改善箇所説明図③

基準不適合発生箇所

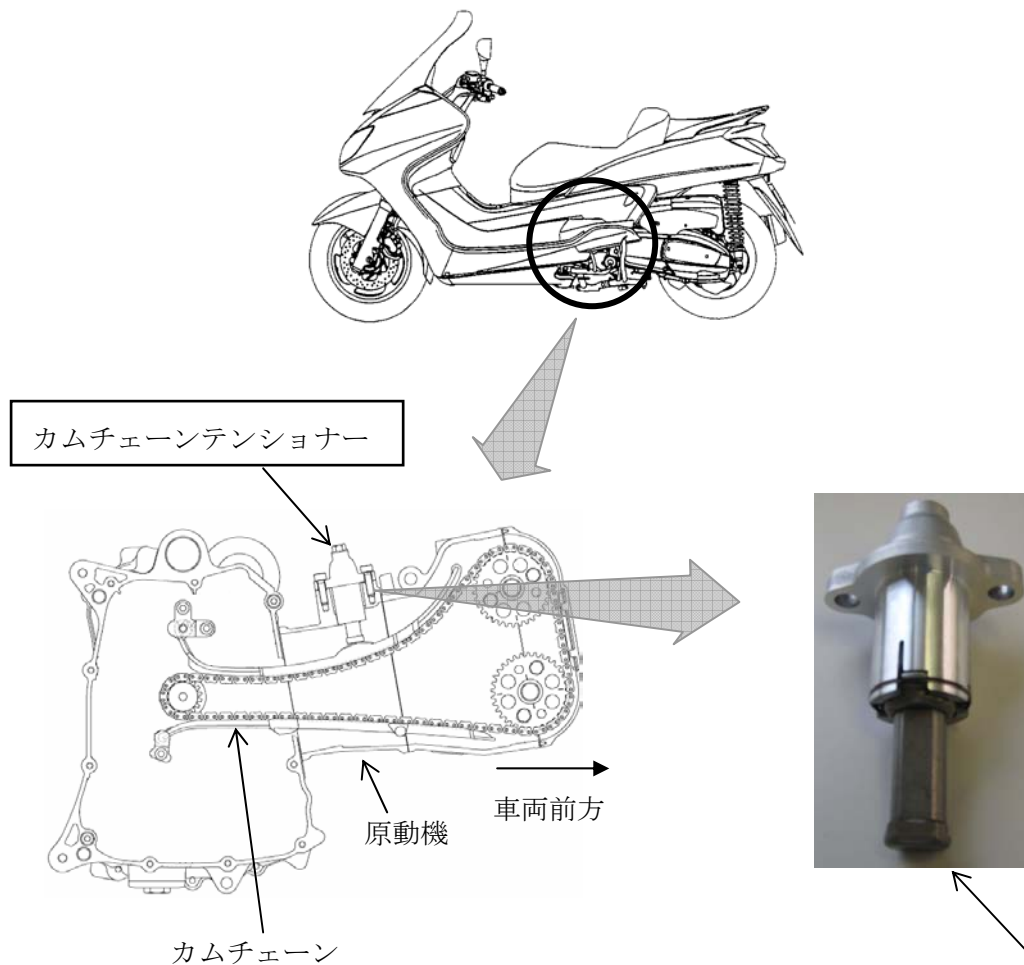
原動機のカムチェーンテンショナーにおいて、原動機の冷却性能が高すぎるため、ブローバイ中の水分が当該テンショナー内部に結露し、テンショナーが錆びて固着することがある。そのため、そのままの状態で使用を続けると、カムチェーンが振れて異音が発生し、最悪の場合、当該チェーンが外れてエンジンが停止し、再始動できなくなるおそれがある。

改善の内容：全車両、防錆処理を施したカムチェーンテンショナーと交換する。

識別：車両右側メインスタンドブラケット付近に白ペイントを塗布する。
